多摩川水系河川整備基本方針の変更について

令和5年3月9日

京浜河川事務所

河道と洪水調節施設等の配分流量

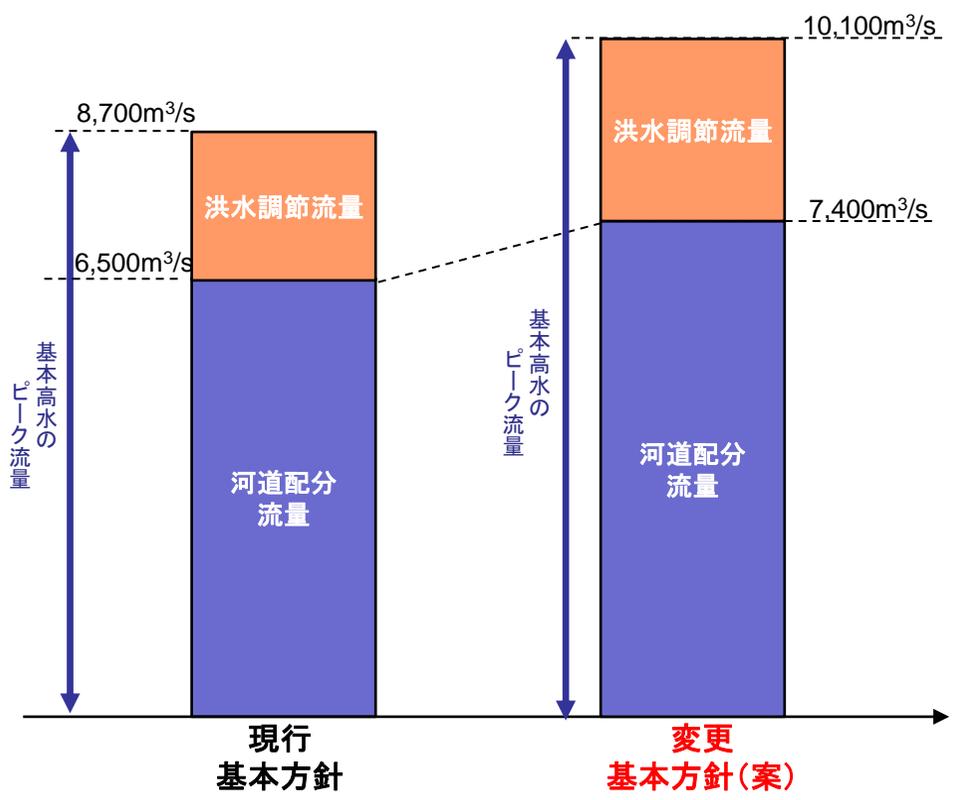
○ 気候変動による降雨量の増加等を考慮し設定した基本高水ピーク流量石原地点10,100m³/sを、洪水調節施設等により、2,700m³/s調節し、河道への配分流量を石原地点7,400m³/sとする。

■ 洪水調節施設等による調節流量については、流域の土地利用や雨水の貯留・保水遊水機能の今後の具体的取組状況を踏まえ、基準地点のみならず流域全体の治水安全度向上のため、具体的な施設計画等を今後検討していく。

※基準地点 石原の計画規模1/200は維持

多摩川計画高水流量図

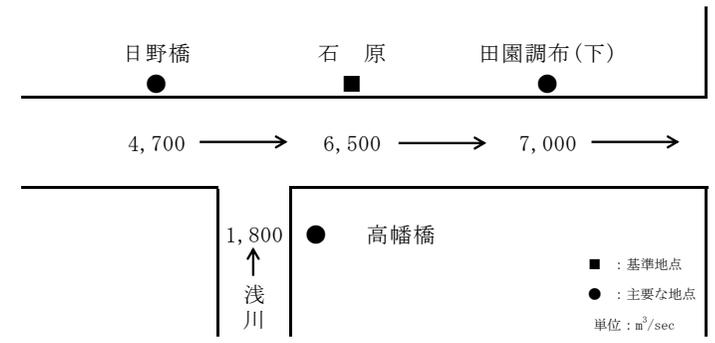
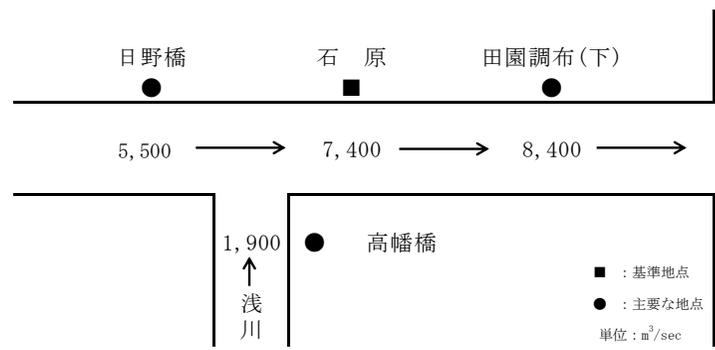
【現行】

基本高水のピーク流量 (m ³ /s)	洪水調節施設による調節流量 (m ³ /s)	河道への配分流量 (m ³ /s)
石原	8,700	2,200	6,500

【変更】

基本高水のピーク流量 (m ³ /s)	洪水調節施設等による調節流量 (m ³ /s)	河道への配分流量 (m ³ /s)
石原	10,100	2,700	7,400
